Commune de Montanaire

Rapport explicatif selon art. 47 OAT

Enquête publique complémentaire

Figure 2 : Modification de l'affectation du Ruisseau des Rutannes

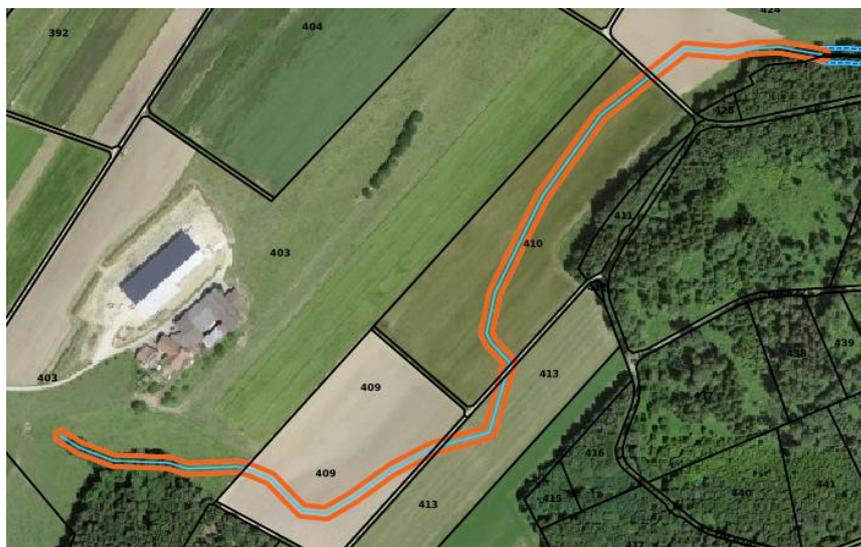
→ Ruisseau des Rutannes : ERE de largeur totale de 11 m sur le tronçon enterré en amont du DP583.

Figure 6: Modification de l'affectation du cours d'eau VD n° 7019.

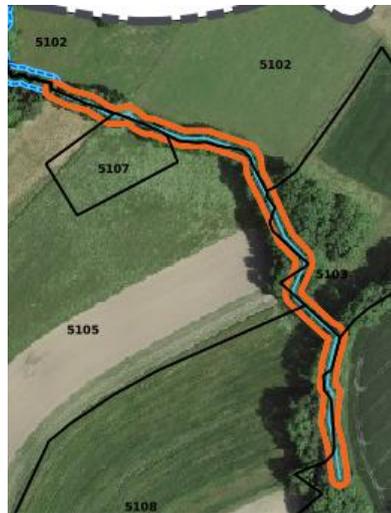
Pour son affluent, le cours d'eau VD n° 7019, ERE de largeur totale de 11 m.

Figure 7: Modification de l'affectation du Ruisseau des Parquets.

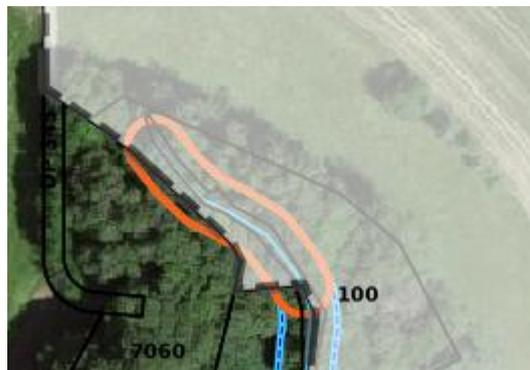
→ Ruisseau des Parquets : prolongation du ruisseau et de l'ERE
